BMW brake pads

8DB 355 012-321 / 8DB 355 015-601

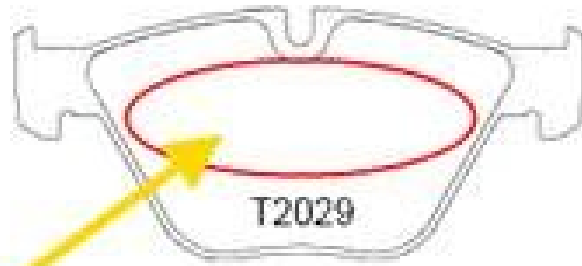
The difference between both brake pads is the missing retaining spring (A) on the brake pad 8DB 355 015-601 / T2029 on the fist side. The missing retaining spring does not have any influence on the comfort conduct of the brake pad.

Brake pad 8DB 355 012-321 / T1596 will be replaced by brake pad 8DB 355 015-601 / T2029.
